株式会社ミスミ
日本企業体
金型事業グループ

「ボス用コアピン -ガス逃げ穴付タイプ-」 仕様変更のご案内

ボス用コアピン-ガス逃げ穴付タイプ

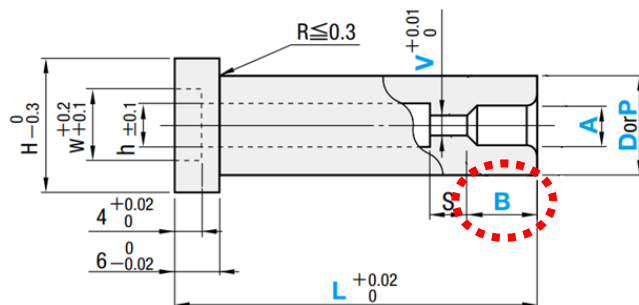
B 寸の選定条件に「 $B \leq L-9$ 」を追加いたします。

カタログ記載の B 寸指定条件に不足があったため、修正いたします。

【変更後】
 $B \leq L-9$ の条件を新設
